Ingeniera
Krislly Quintero
Directora Regional de Chiriquí
Ministerio de Ambiente
E. S. D.

Por este medio, respetuosamente, damos respuesta a la "*primera solicitud de información aclaratoria*" planteadas en la Nota DRCH-AC-2901-09-2021, fechada 29 de septiembre de 2021, para ello adjunto el documento "*Respuestas a la Primera Solicitud de Información Aclaratoria*".

Respuesta a Primera Solicitud de Información Aclaratoria Residencial Tierras Altas

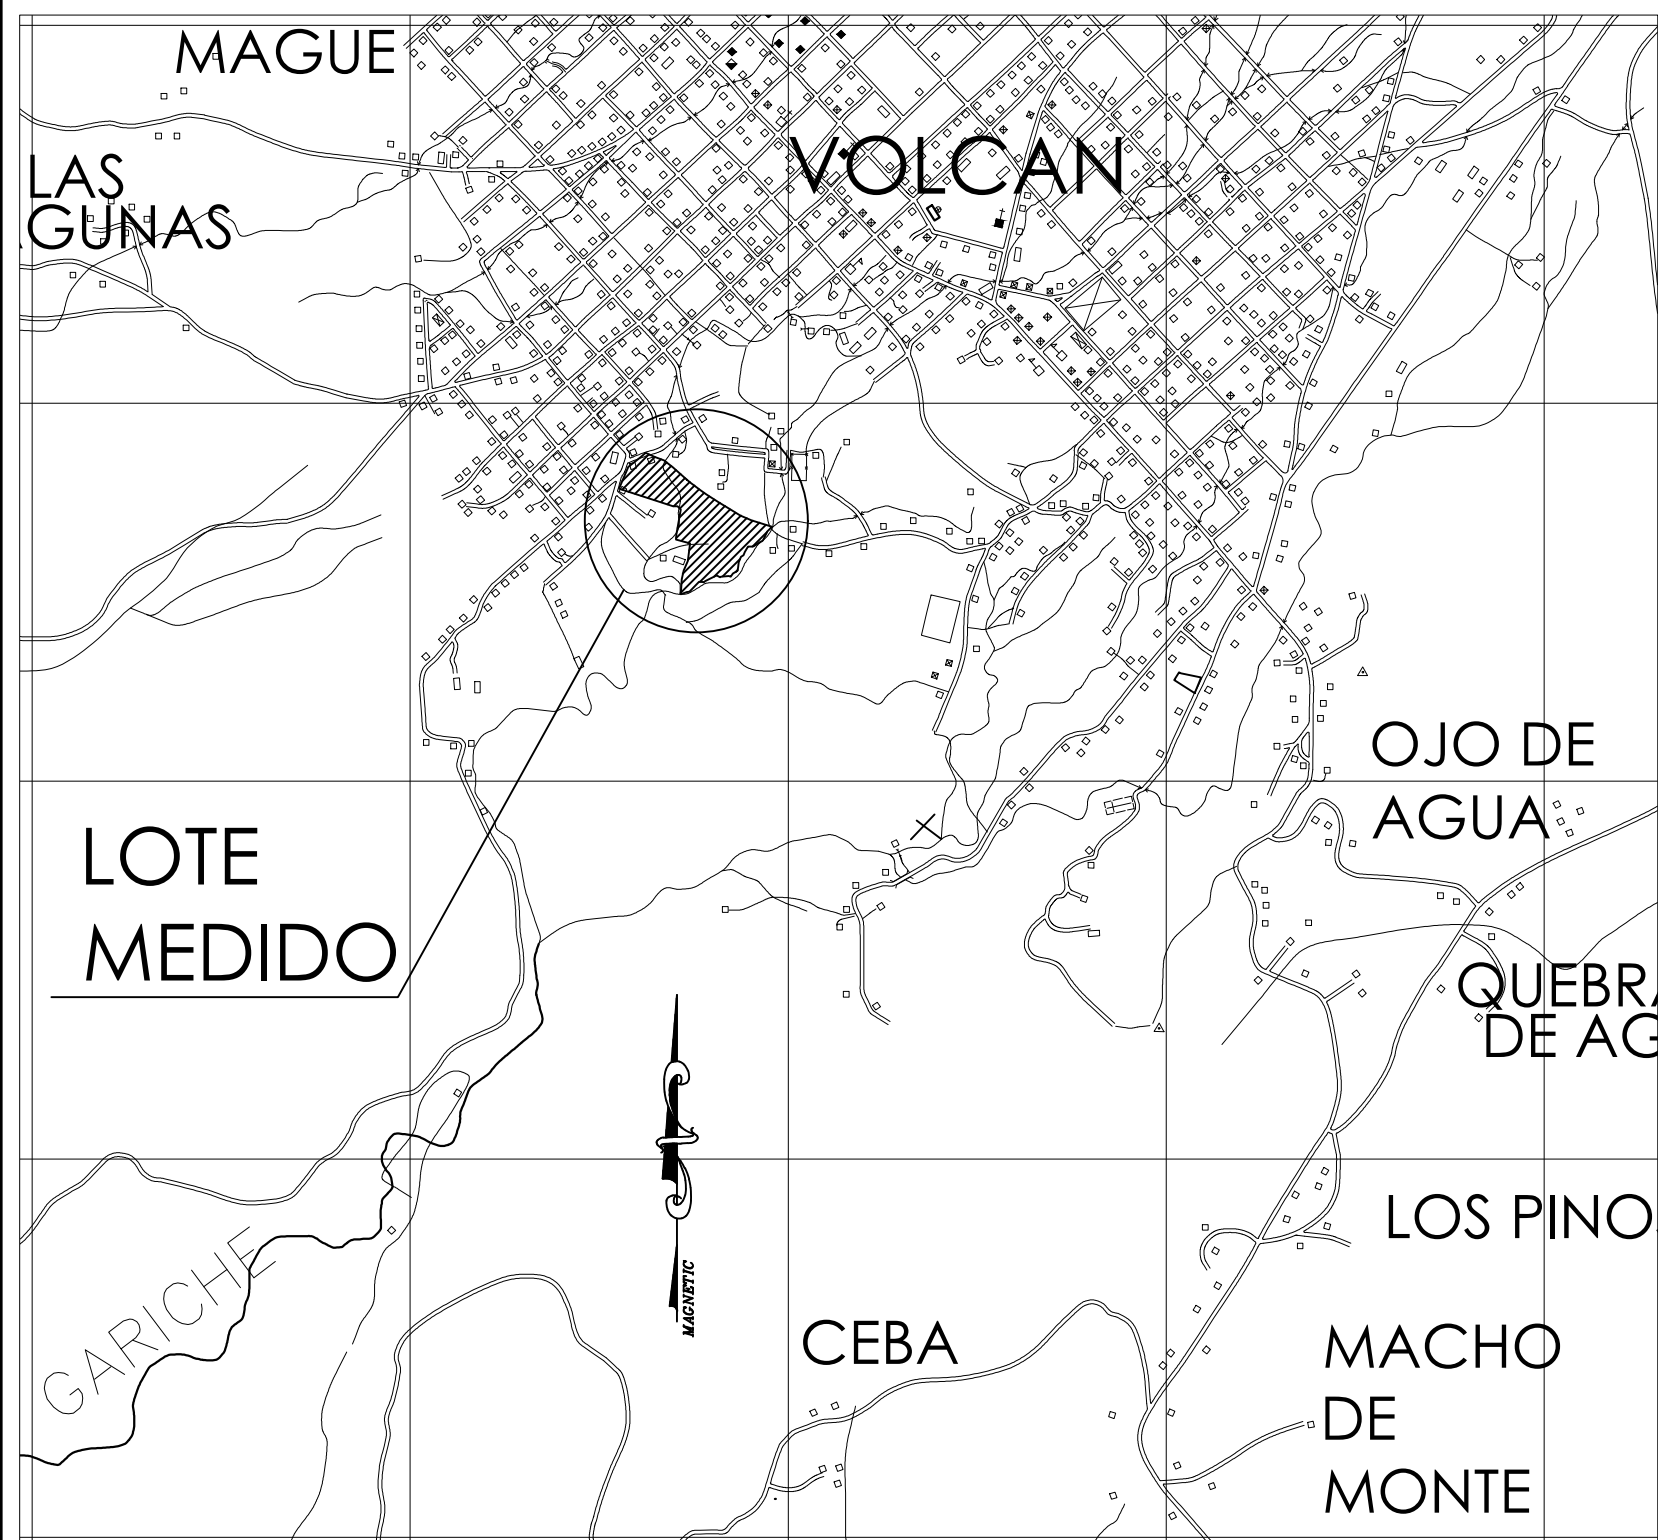
- a) Las coordenadas UTM, Datum WGS84, del sitio donde se propone construir el cajón pluvial son:

El plano adjunto, identificado con el Código EH-01, se puede apreciar la ubicación del cajón pluvial propuesto (Ver plano adjunto).

- b) El diseño del cajón pluvial se muestra en plano adjunto identificado con el Código EH-07 (Ver plano adjunto).
- c) Caracterizar la vegetación existente en las márgenes del cuerpo de agua: El sitio donde se construirá el cajón pluvial presenta una delgada franja de bosque de galería, constituida por arbusto y árboles de baja altura y diámetros menores a 0.15 m en la mayoría de los casos. En ambas márgenes la franja de bosque de galería es muy delgada, la parte exterior de la franja de bosque de galería presenta vegetación herbácea, principalmente, Pasto Elefante (*Pennisetum purpureum* o *Cenchrus purpureus*), Ciperó (*Cyperus odoratus*), Pimientilla (*Cyperus rotundus*), Estrella Blanca (*Dichromena ciliata*), Hierba Tuquito o Manisuris (*Rottboellia exaltata*). En el área estimada donde se ubicaría el cajón pluvial se observaron algunos ejemplares de especies comestibles, como son: Plátano (*Musa paradisiaca*), Guineo (*Musa sapientum*) y ejemplares jóvenes de cocotero (*Cocos nucífera*).

Este: 318745.03 Norte: 970024.65
